**ПЛИТЫ МОДЕЛЬНЫЕ СТАЛЬНЫЕ ДЛЯ ОПОК РАЗМЕРАМИ В СВЕТУ
2600×1600 мм НА ФОРМОВОЧНЫЕ ЛИТЕЙНЫЕ МАШИНЫ
С ПОВОРОТОМ ПОЛУФОРМЫ БЕЗ ДОПРЕССОВКИ**

**ГОСТ
20120—74**

Изменение № 1 ГОСТ 20120—74 Плиты модельные стальные для опок размерами в свету 2600×1600 мм на формовочные литейные машины с поворотом полуформы без допрессовки. Конструкция и размеры

Черт. 1

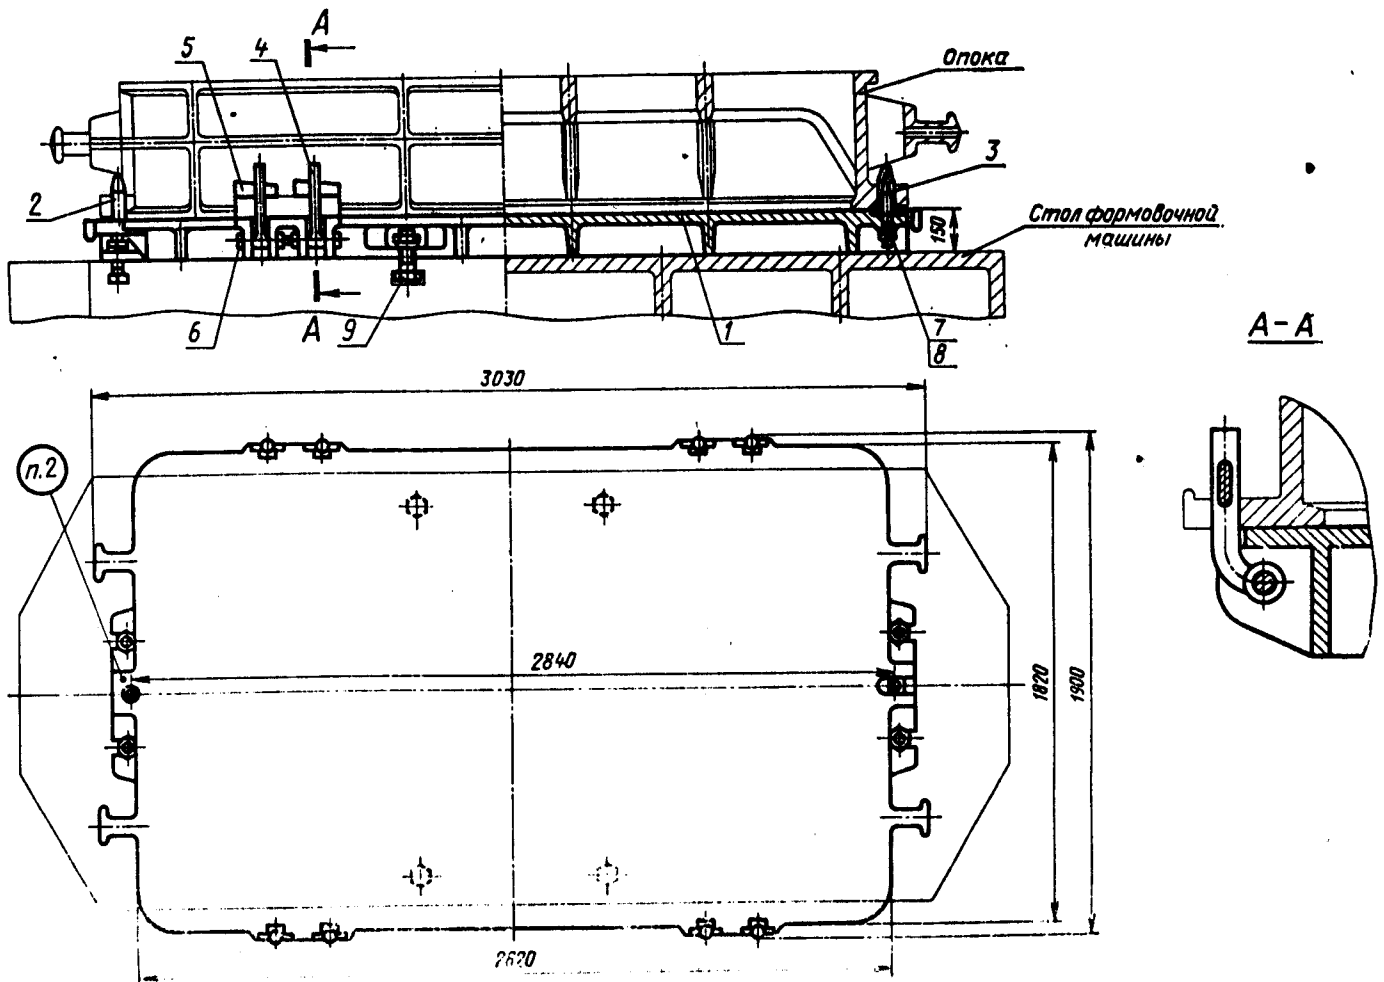
Пункт 1. Чертеж 1. Подрисуночная подпись. Заменить обозначение болта (поз. 9): M20×100.66.05 по ГОСТ 7808—70 на 7002—2593 по ГОСТ 13152—67; заменить обозначение клина (поз. 5): 0290—0614 на 0292—0614.

Пункты 1, 3. Чертежи 1, 2. Заменить слова: «Теоретическая масса» на «Масса, не более».

Черт. 2

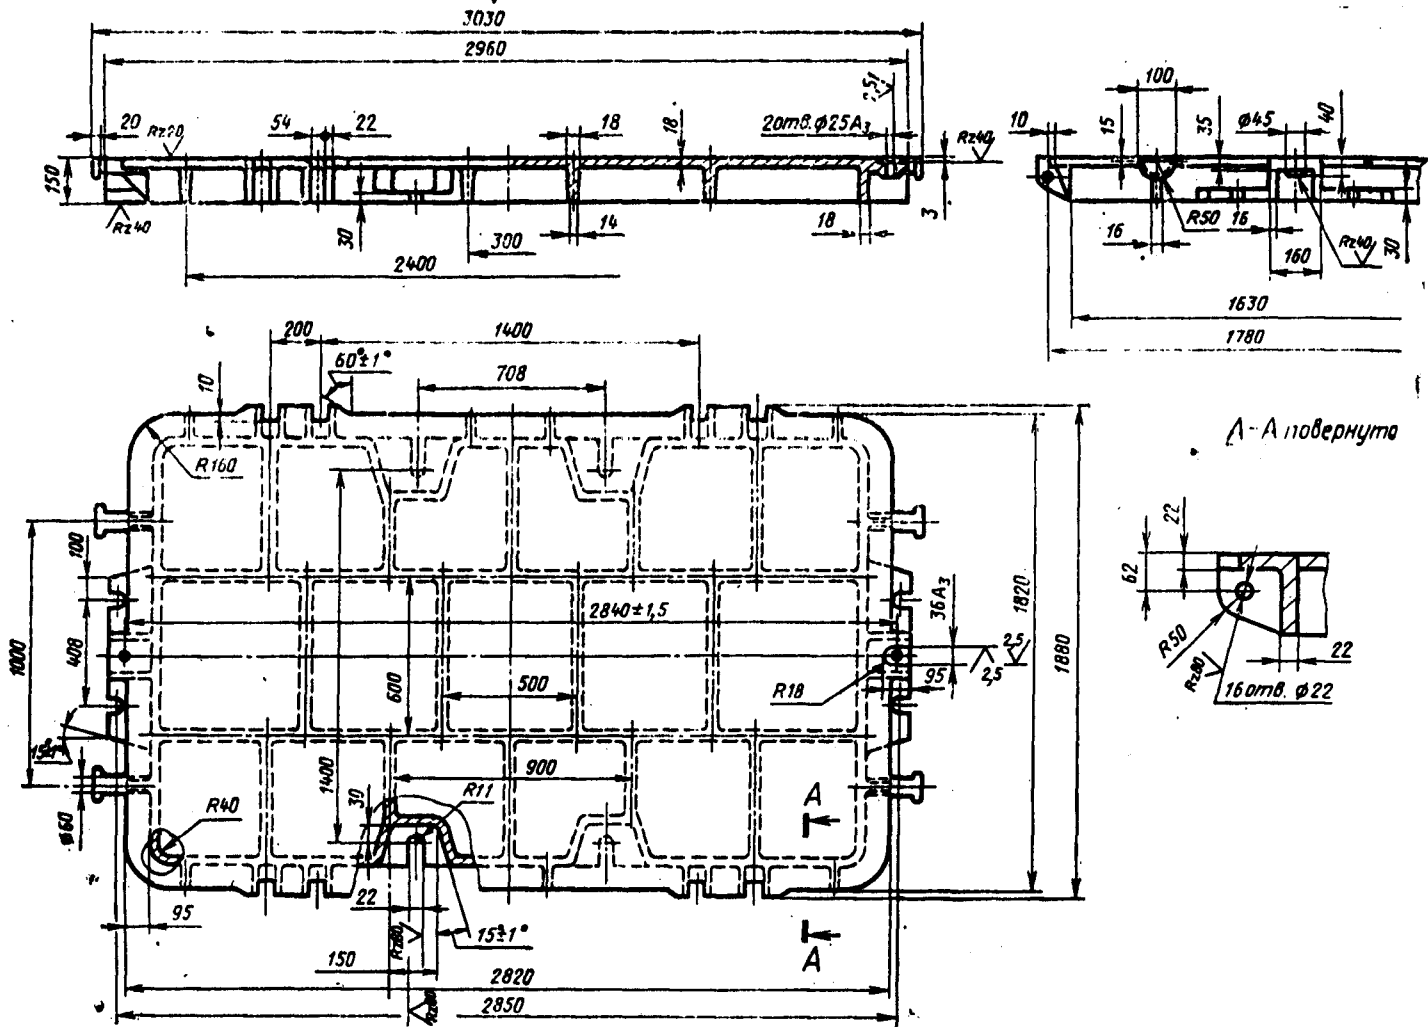
Пункт 3. Чертеж 2. Заменить обозначение: A₃ на H8;

вид сверху дополнить, как указано на чертеже:
